第61回技能五輪全国大会向け

競技課題2

変更点追加についての補足資料

例：第60回技能五輪全国大会課題「アクションカメラ」

変更箇所①

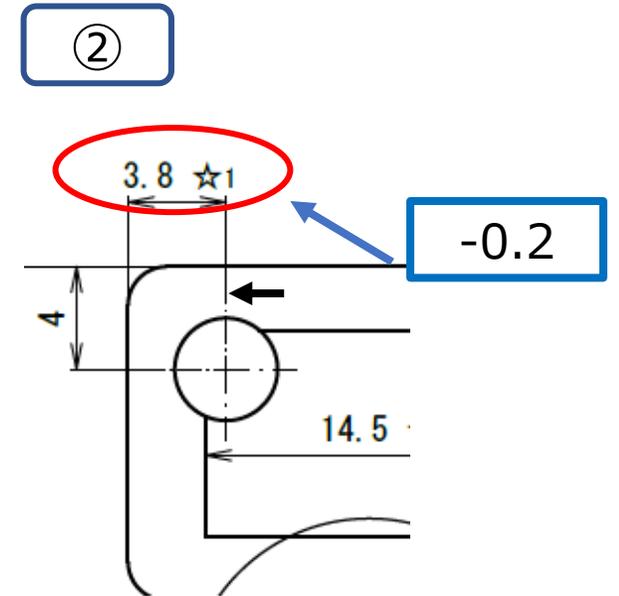
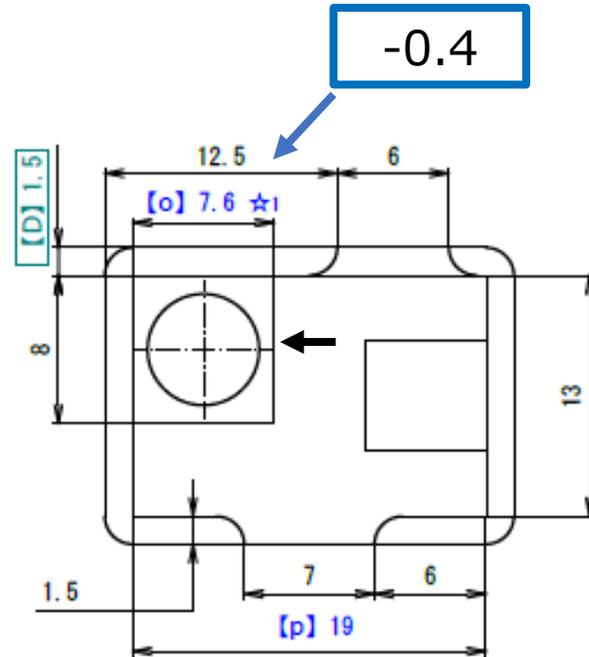
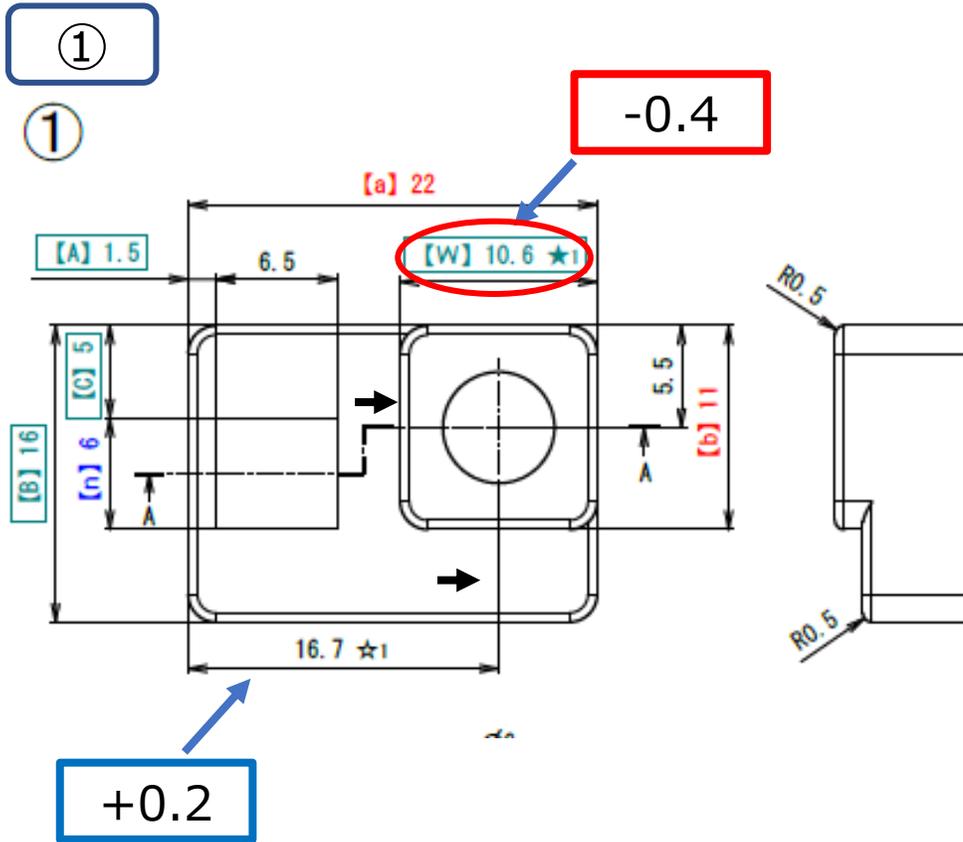
【W】10.6★1 (変更範囲：11.5~10.5)

・パーツ①に②が連動して変更されます。

変更箇所②

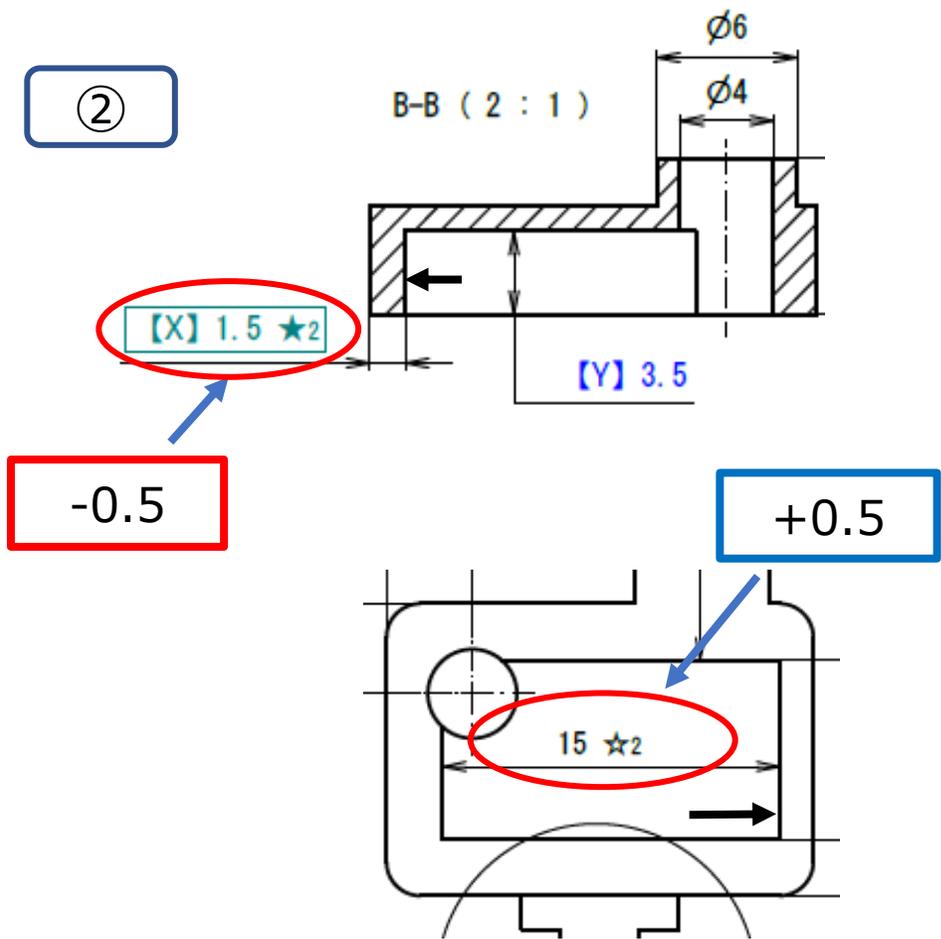
【X】1.5★2 (変更範囲 : 1.5~2.5)

・パーツ②に③が連動して変更されます。

変更箇所③

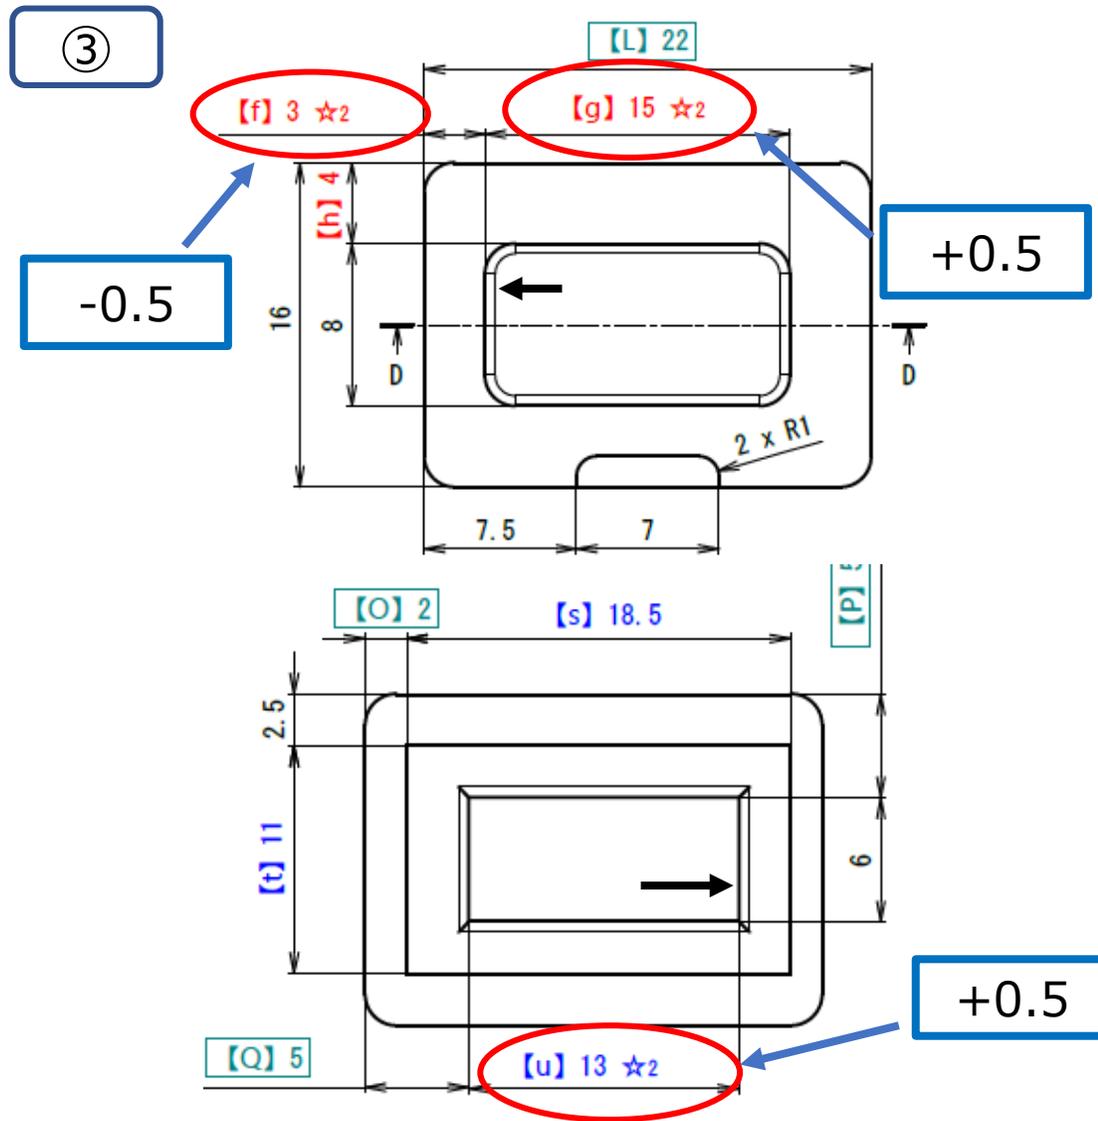
【Y】4.9★3 (変更範囲 : 3.9~4.9)

・パーツ③に②④が連動して変更されます。
